## 桃園縣政府工務局 函

主旨：檢送102年1月30日召開桃園縣政府工務局102年度第1次法規  
執行疑義研討會會議紀錄，請 查照。

# 桃園縣政府工務局建築法規疑義研討會 會議紀錄

一、案由：研商『桃園縣建造執照預審作業手冊(101.3.30)』條文，是否有不合理或滯礙難行之處，提請討論。

# 附件三—附圖 1

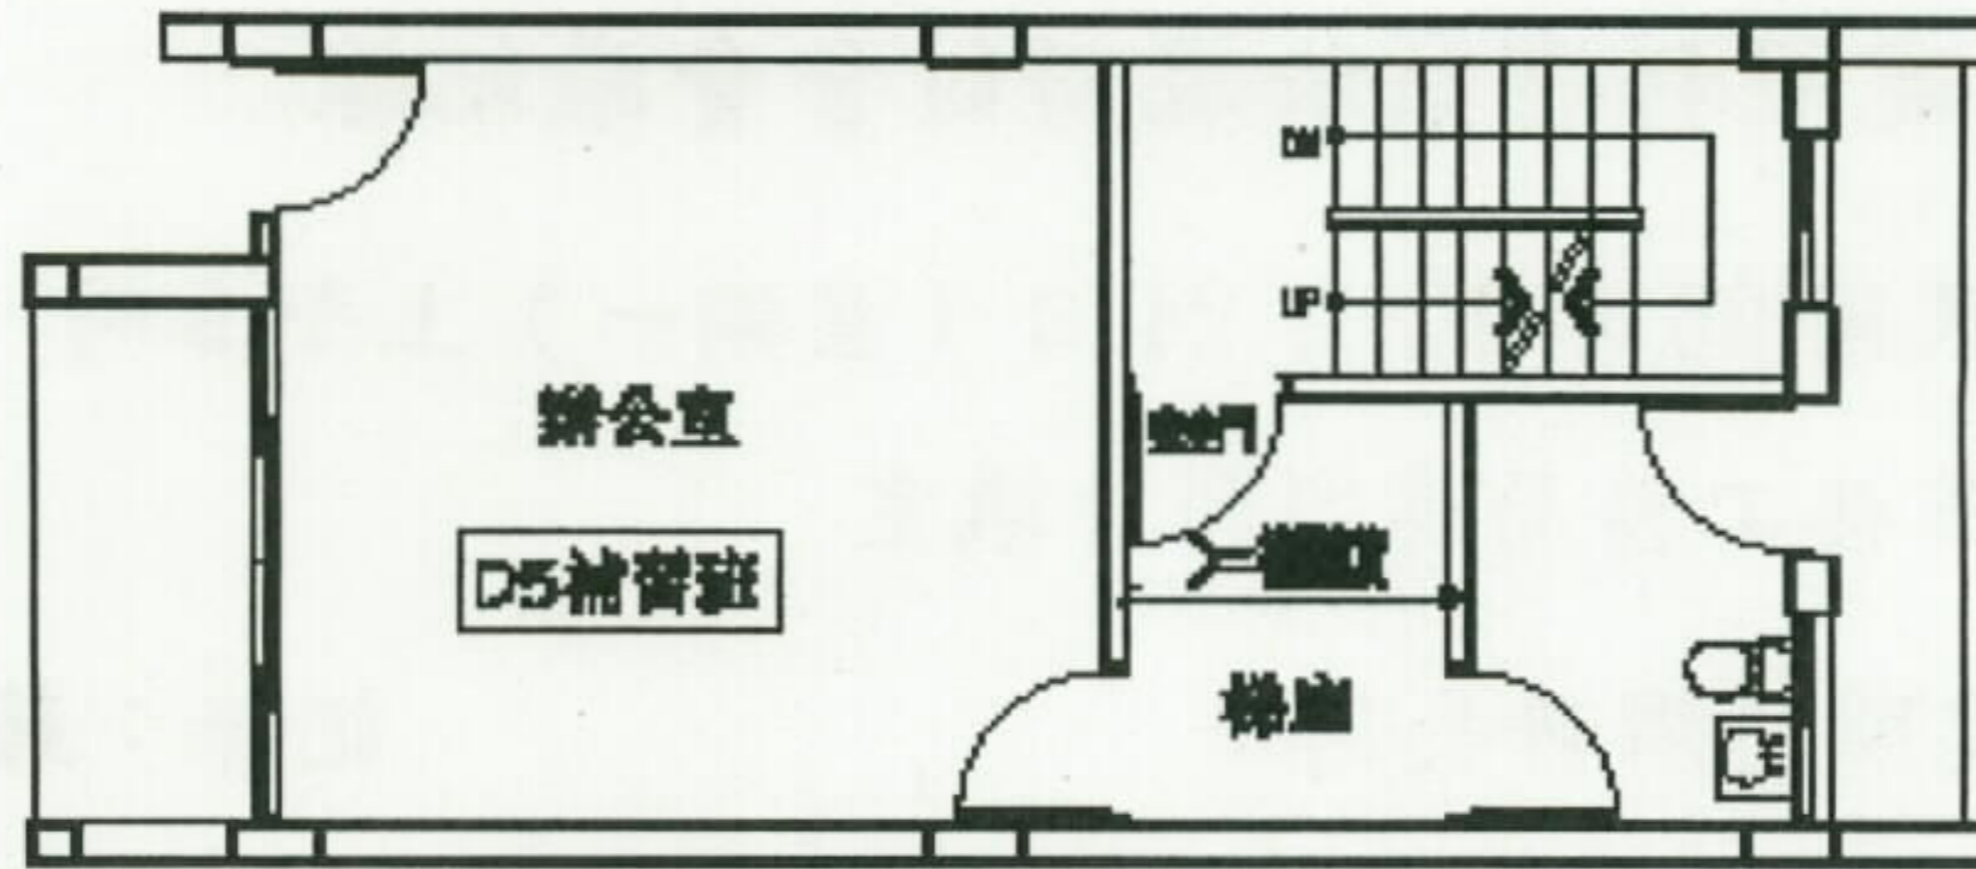
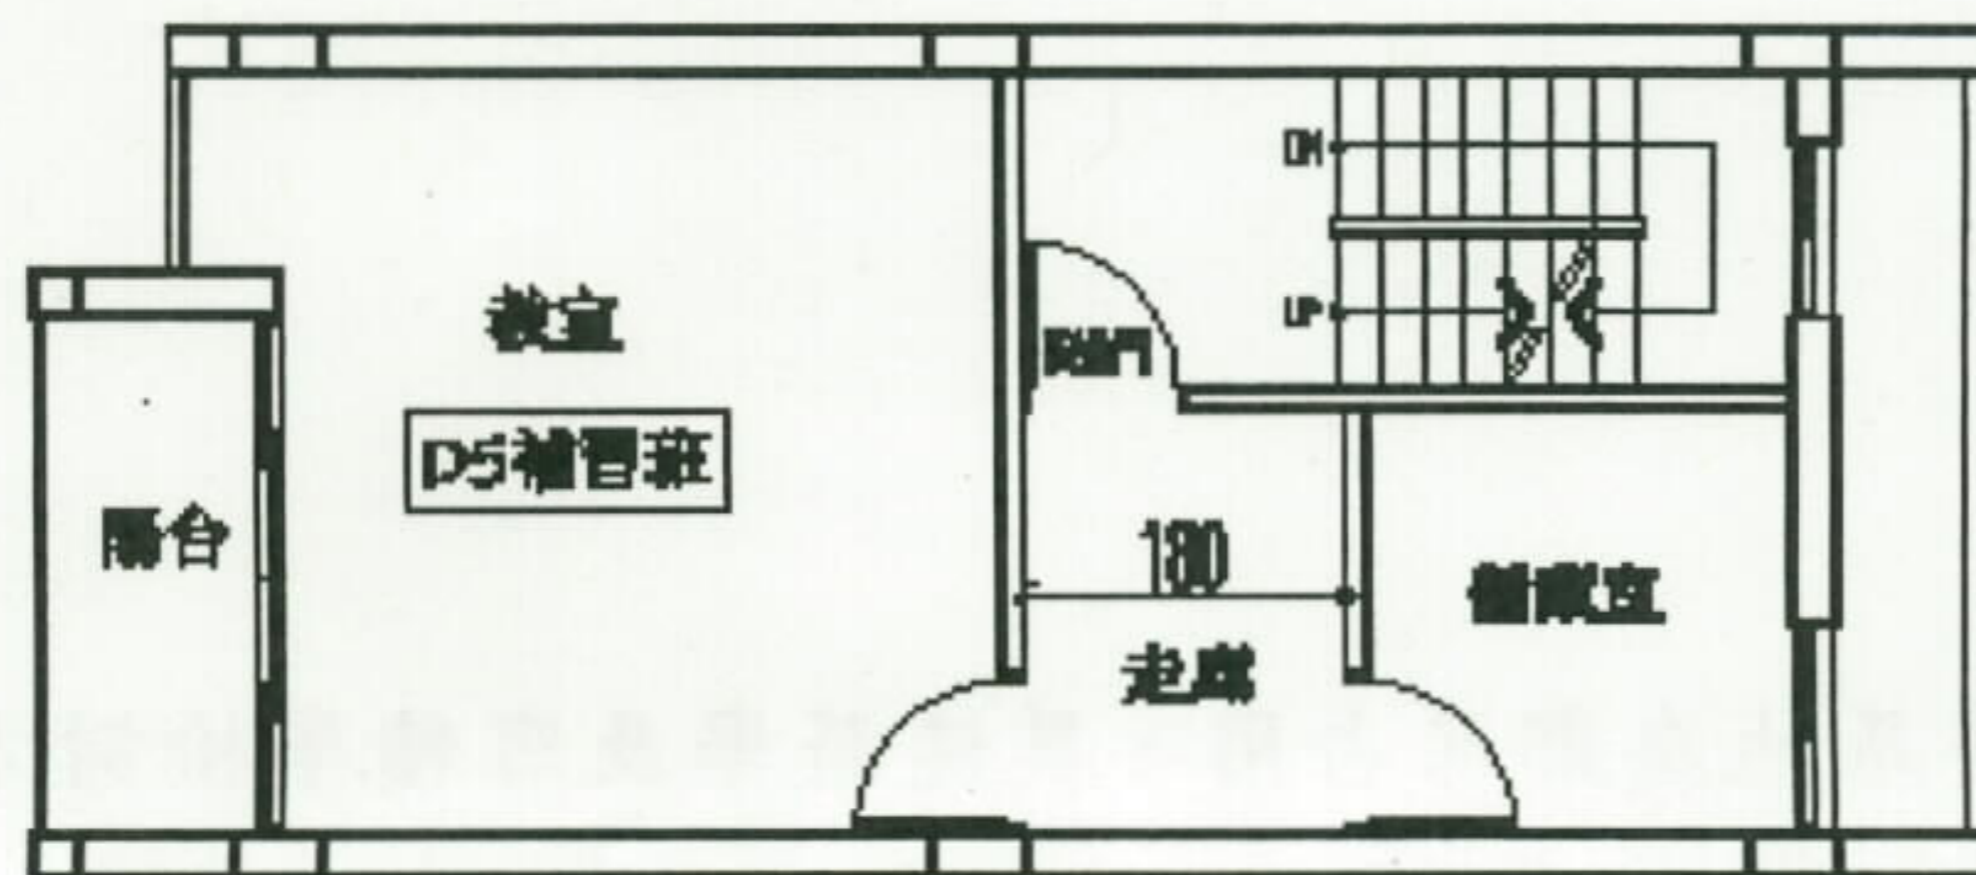
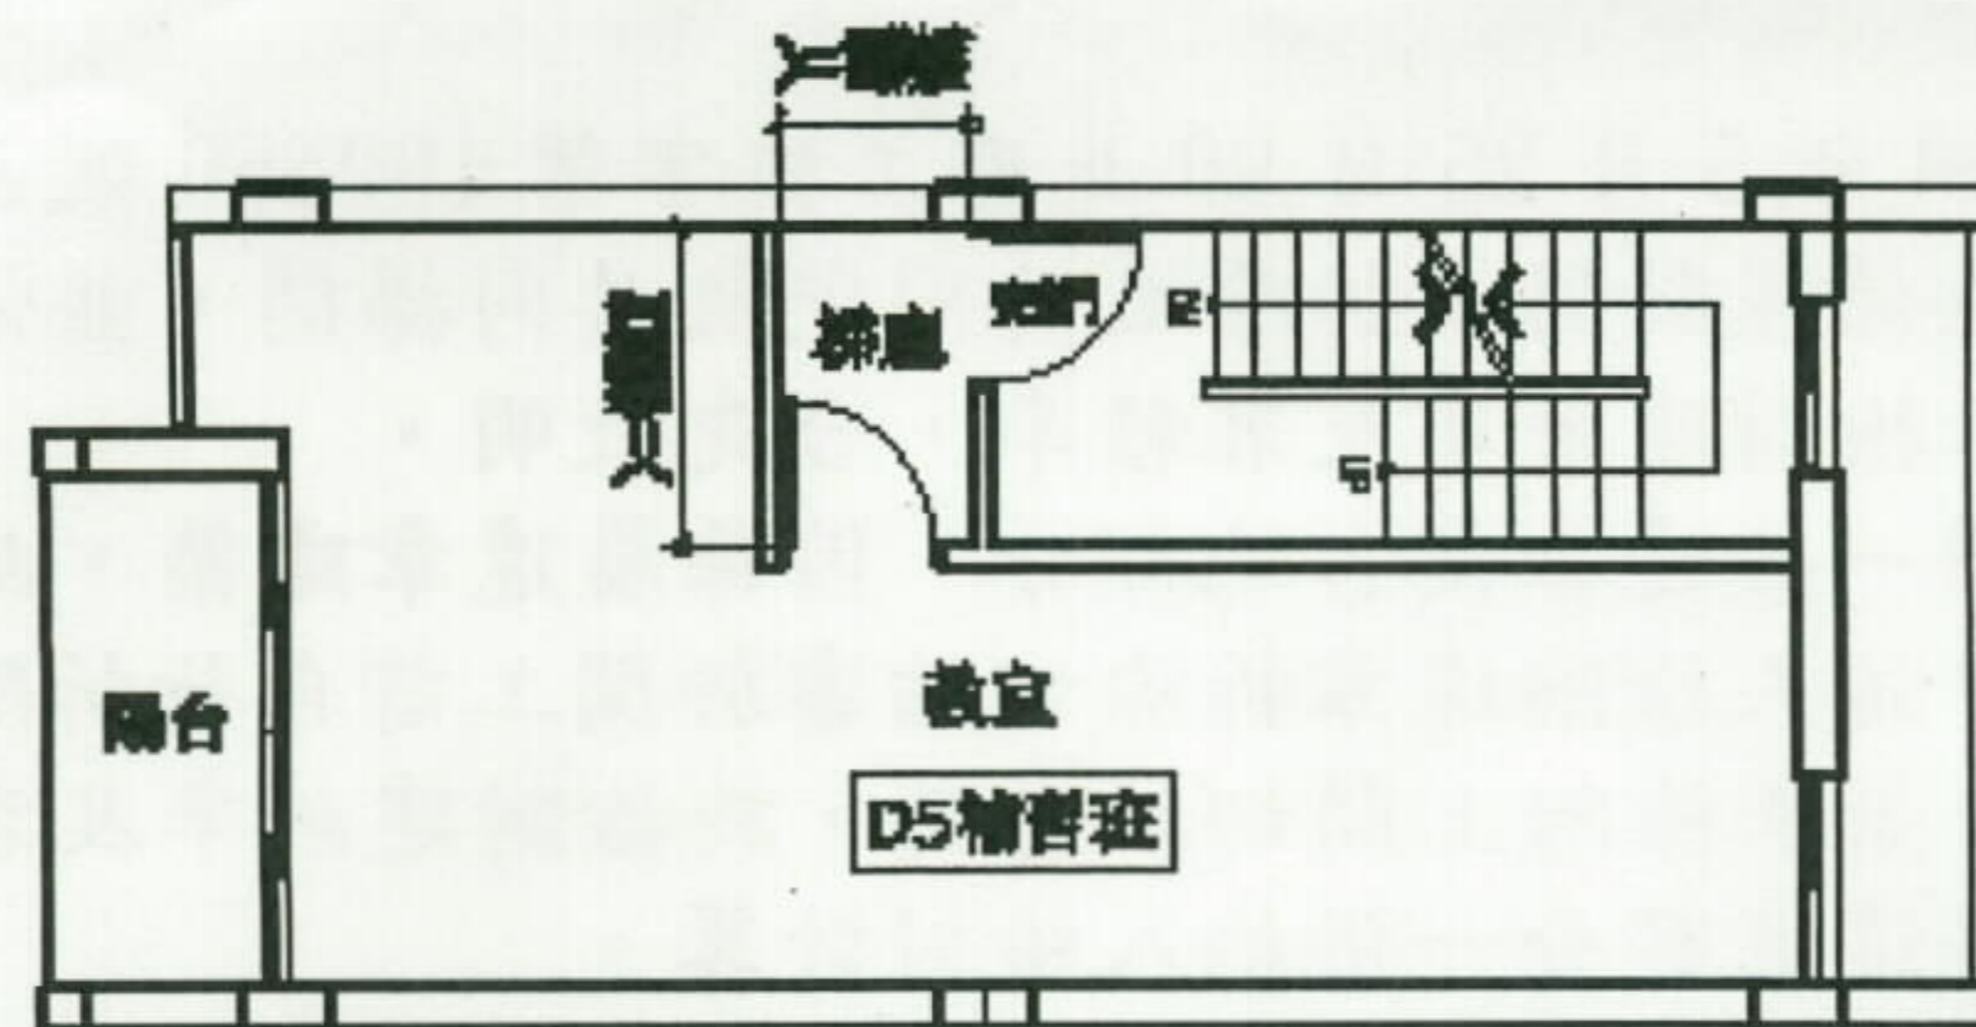
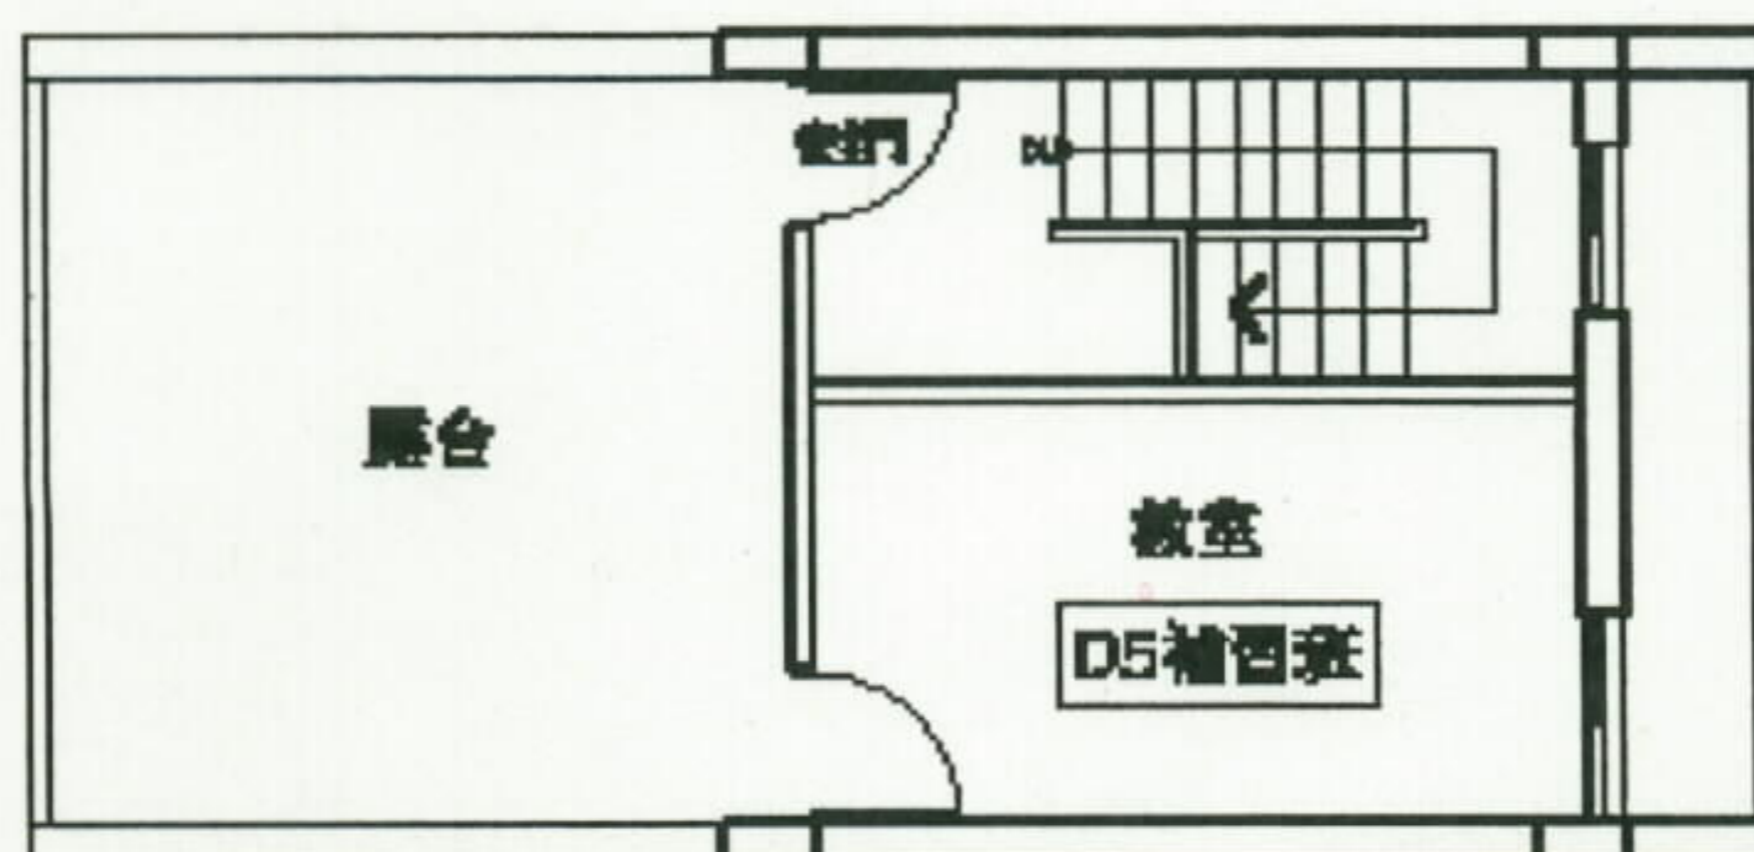
七、案由：關於「建築技術規則」建築設計施工編第 97 條第三項，出入安全梯前之緩衝空間，是否應符合「走廊」寬度之規定？（詳附件三附圖 1 P15）

說明：1. 第 97 條第三項：「建築物各棟設置之安全梯，應至少有一座於各樓層僅設一處出入口且不得直接連接居室。」立法精神僅在規範居室不得直接連接安全梯，目前大樓作法皆以梯廳作為連結，法無明文要求材料梯廳或走廊尺寸。

八、案由：關於直通樓梯於頂層（僅往下）是否應檢討樓梯迴轉半徑？頂層安全門之開啟方向應向樓梯間或屋頂避難平台？（詳附件三附圖 1 P15）

說明：依法安全門應向避難方向開啟，頂層如設有避難平台亦可。

決議：連接安全梯至居室間之空間一側臨居室者，依梯廳規定檢討，其寬度應大於樓梯寬度。兩側臨居室者依走廊規定檢討。

決議：1. 各層樓梯具上下之平台應檢討樓梯迴轉半徑。本案頂層樓梯僅往下者，免檢討樓梯迴轉半徑。

2. 安全門開啟方向仍應依建築技術規則設計施工編第 76 條第 5 款規定辦理，惟屋頂平台倘非屬同編第 99 條規定之屋頂避難平台則安全門方向得向內或向外開啟。
